Objet : Avis sur le projet de Plan Local d'Urbanisme Intercommunal arrêté de Grand Paris
Sud Est Avenir

Liste des observations sur le projet de PLUi Grand Paris Sud Est Avenir

COMMUNE DE LIMEIL-BREVANNES

LB1 – Plan de zonage

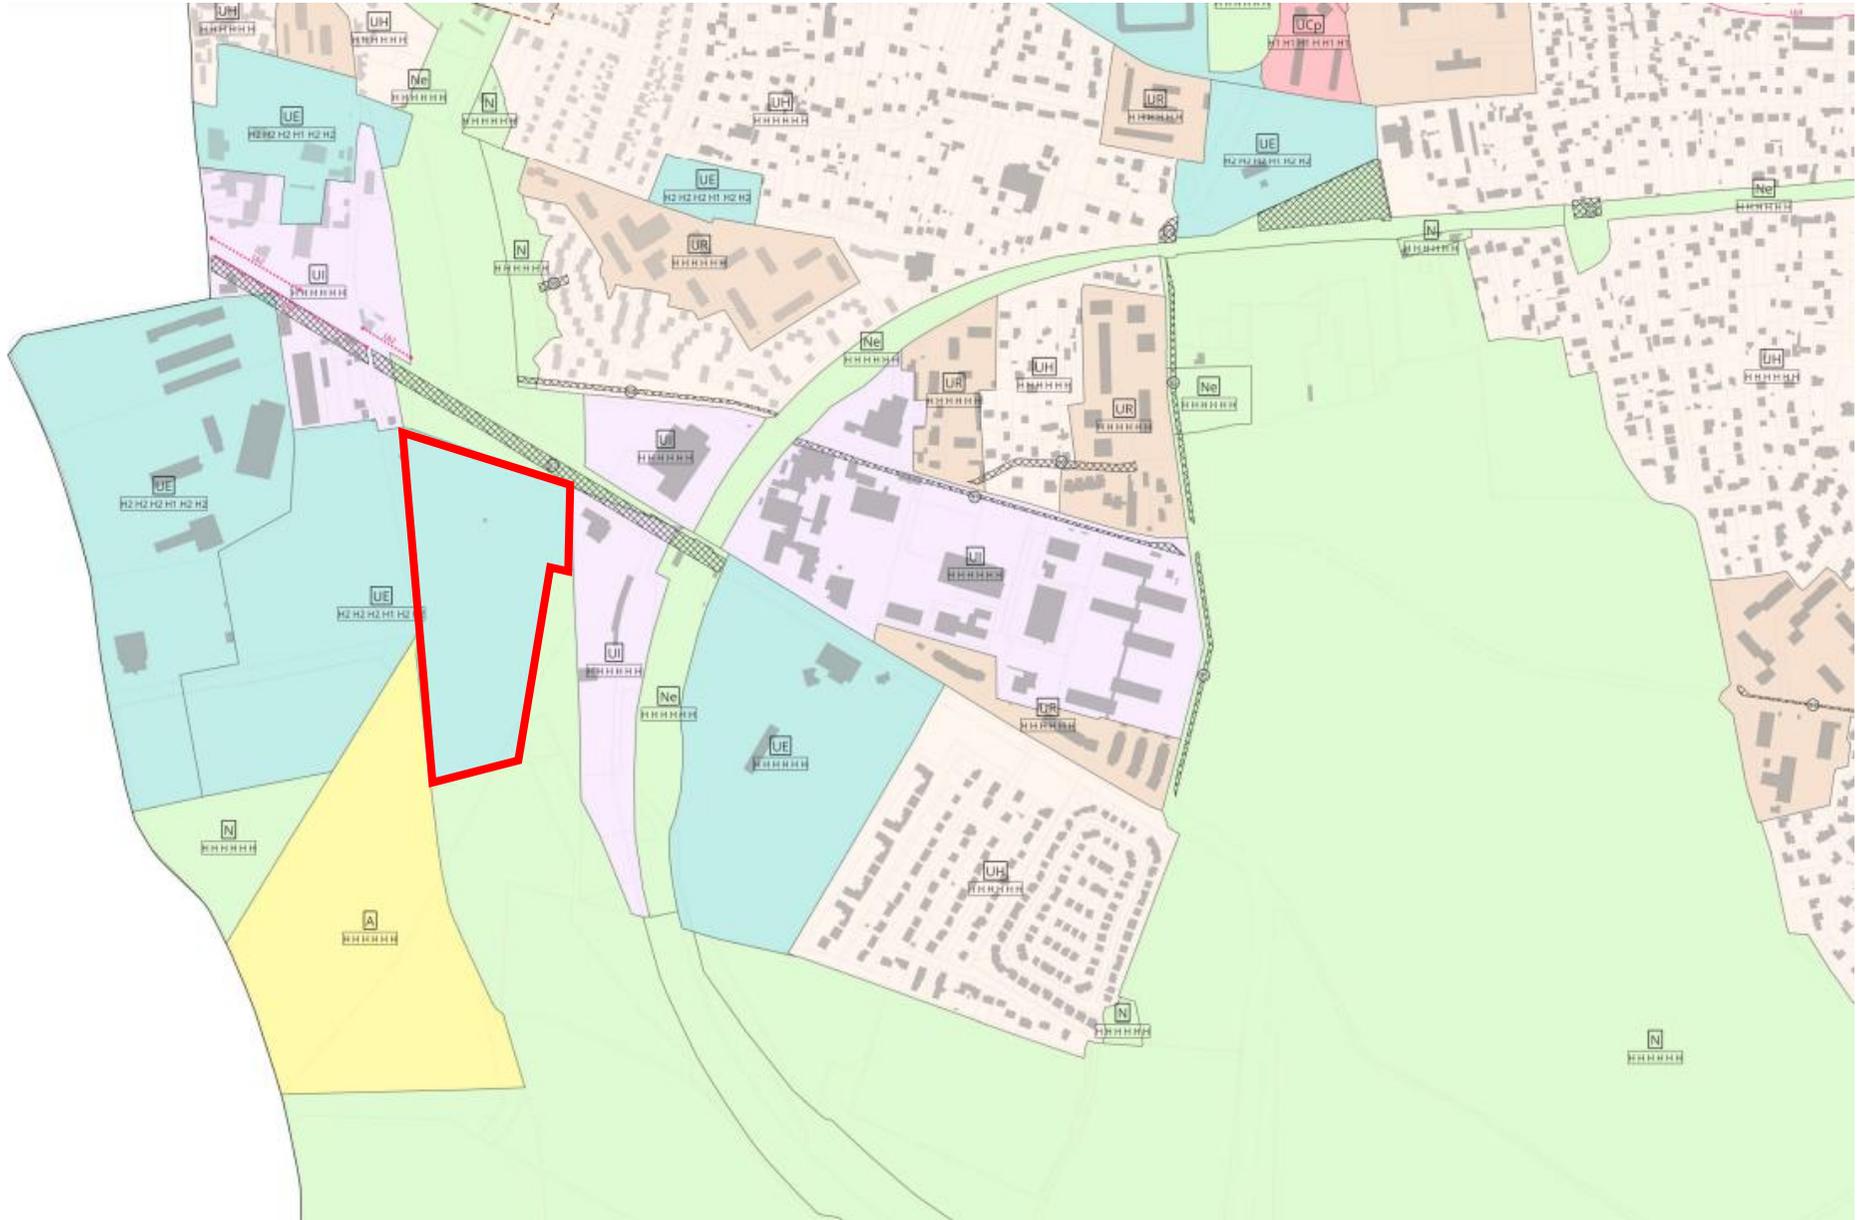
Numéro de la remarque	Zone/Disposition concernée	Observations (pour le PLUi approuvé) Faire apparaître les corrections souhaitées en rouge rouge barré	Justification	Pièce jointe
LB1	Plan de zonage, zone UE	Demande de classement en zone NI du terrain dit « des tulipiers » (Parcelle D 623), nouvel indice à créer pour une hauteur maximale de 15 mètres.	La ville ne souhaite pas que les destinations « hébergements » et « autres ERP » soient autorisés et souhaite limiter cet espace à une vocation sportive et de loisirs.	Plan de zonage modifié
LB2	Plan de zonage, Élément remarquable du paysage (étendue)	Suppression au plan de zonage d'un élément remarquable du paysage (étendue) Avenue de la Division Leclerc.	Un Permis d'Aménager de 5 lots a été accordé au 12 ter Avenue de la Division Leclerc sous Certificat d'Urbanisme. Il est proposé de supprimer la zone délimitant l'élément remarquable du paysage sur l'emprise du Permis d'Aménager.	Plan de zonage modifié

LB8 – Modification de l'indice relatif au retrait par rapport aux voies publiques.

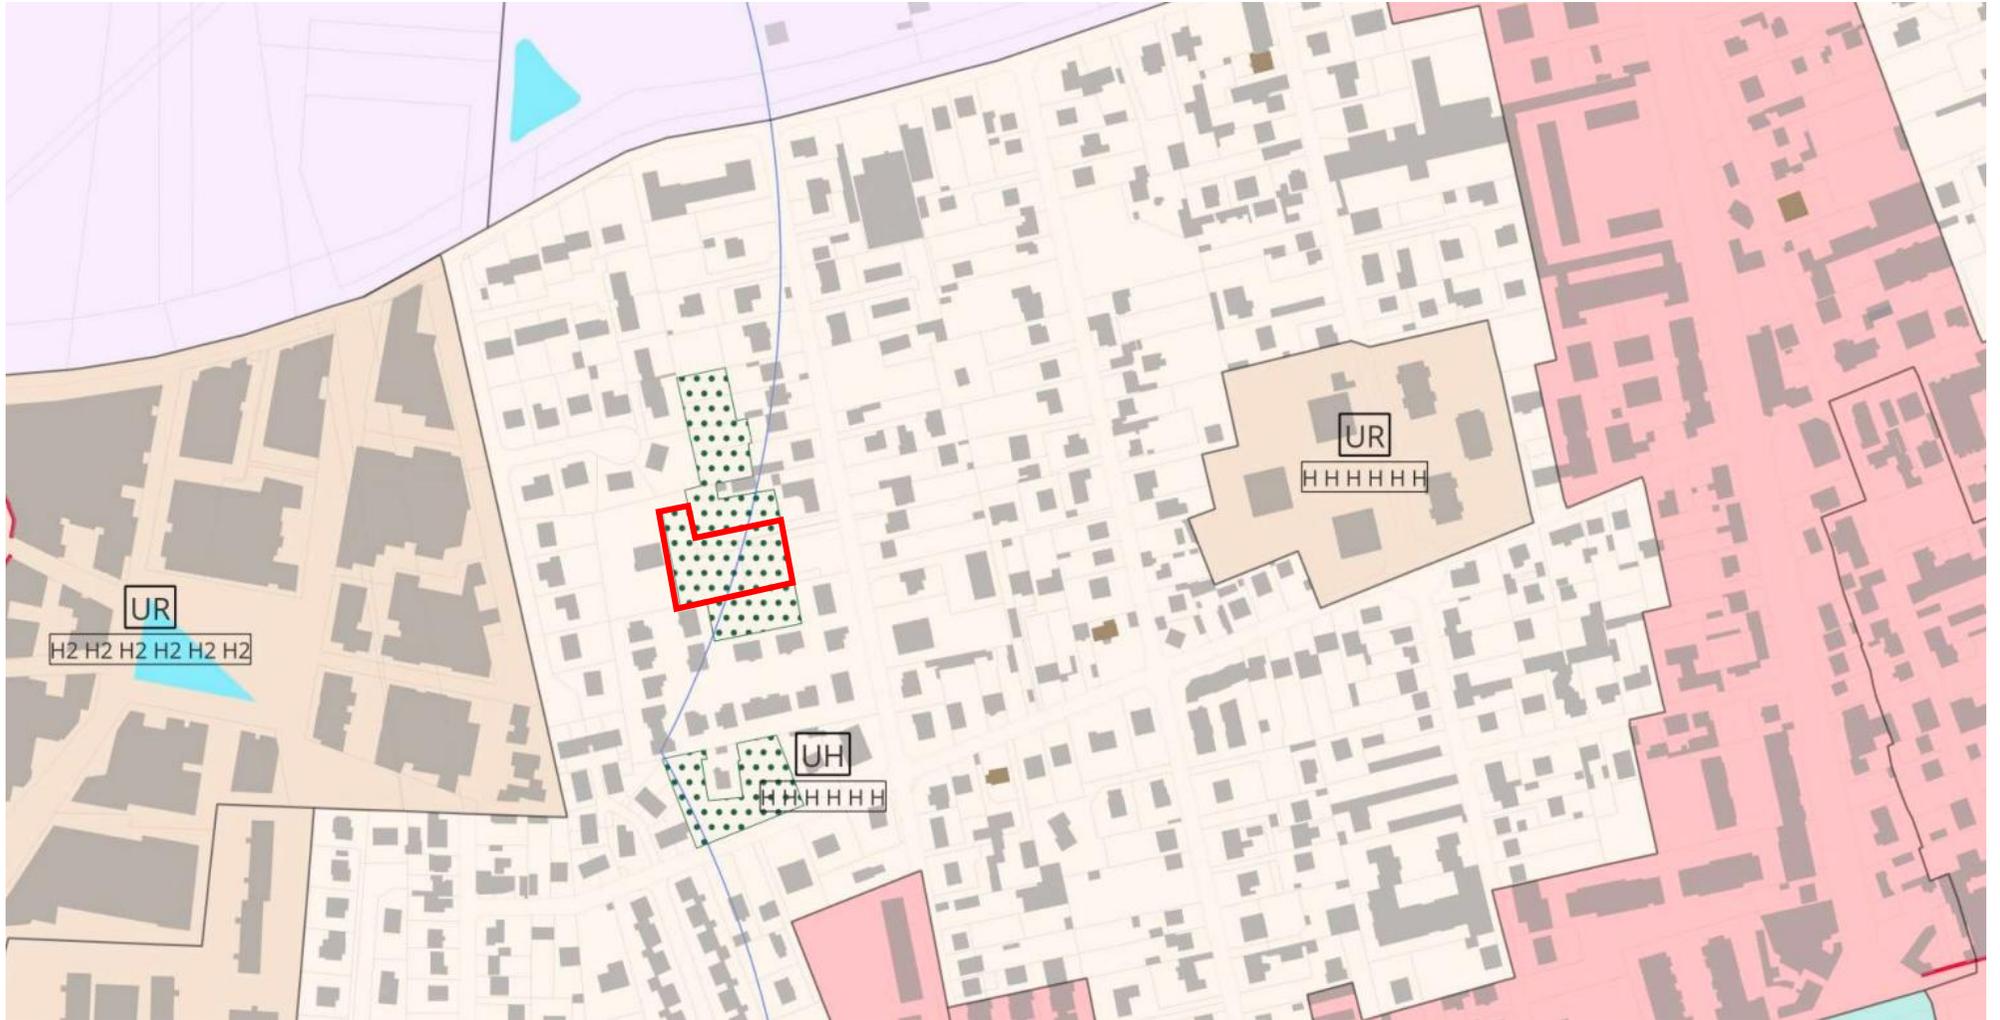
Numéro de la remarque	Disposition /article concerné	Observations (pour le PLUi approuvé) Faire apparaître les corrections souhaitées en rouge barré	Justification	Pièce jointe
LB8	Ajout d'un indice pour la zone UI	Il est demandé de créer un nouvel indice permettant, sur le secteur du parc des entrepreneurs (ZAC de la Ballastière Nord et Ouest) permettant les constructions à l'alignement, conformément au PLU actuel : A l'exception des postes de distribution de carburant, postes de gardes, dispositifs de contrôle d'accès et assimilés, les constructions doivent être implantées en retrait ou à l'alignement des voies publiques existantes ou projetées ou, pour les voies privées existantes ouvertes à la circulation publique, de la limite en tenant lieu. En cas de travaux d'isolation par l'extérieur, l'épaisseur de	Le Projet de PLUi ne différencie pas le parc des entrepreneurs (ZAC de la Ballastière Nord puis Ouest) et autres zones d'activités au contraire de notre PLU actuel. Il convient de prendre en compte cette observation afin de permettre une cohérence de l'ensemble du parc des entrepreneurs.	Plan joint

<p>cette isolation n'est pas prise en compte dans la règle de recul. Les marges de recul par rapport aux voies devront ménager la continuité des façades lorsqu'elle existe et un ordonnancement architectural et urbain spécifique. Le retrait par rapport à l'alignement actuel ou projeté sera de 6 m au moins. LE RÈGLEMENT DU PLAN LOCAL D'URBANISME DE LIMEIL-BRÉVANNES 111 Des implantations différentes pourront être admises sauf application d'un emplacement réservé : - pour des raisons architecturales ou de composition urbaine : en retrait de moins de 6m par rapport à l'alignement, en prolongement d'une construction voisine existante, en bon état et de volume comparable, - pour tenir compte de la topographie ou de la nature du terrain, - pour l'implantation d'un équipement à caractère exceptionnel.</p>		
--	--	---	--	--
